仕様変更のご案内

LBW シリーズ/LB シリーズ/A6 シリーズ表示灯

フラッシュベゼルLBW シリーズ/φ16フラッシュベゼルLBシリーズ/φ16A6シリーズ (IP65タイプのみ) 表示灯の仕様変更についてご案内いたします。

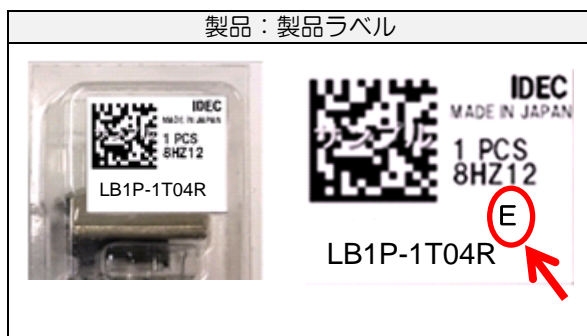
LBW シリーズ表示灯のパッキン（レンズキット部分に使用）と LB/A6 シリーズ表示灯のパッキンを同一のものに変更し、生産効率の向上を図ります。

対象製品	変更内容	変更前	変更後
フラッシュベゼル LBWシリーズ 表示灯	1) 材質変更 変更前：シリコンゴム 変更後：ニトリルゴム 2) 色変更 変更前：ベンガラ色 変更後：黒色 ※形状変更はありません。		
φ16 フラッシュベゼル LBシリーズ 表示灯	形状を変更します。		
φ16 A6 シリーズ 表示灯 (IP65タイプのみ)	※材質、色に変更は ありません。
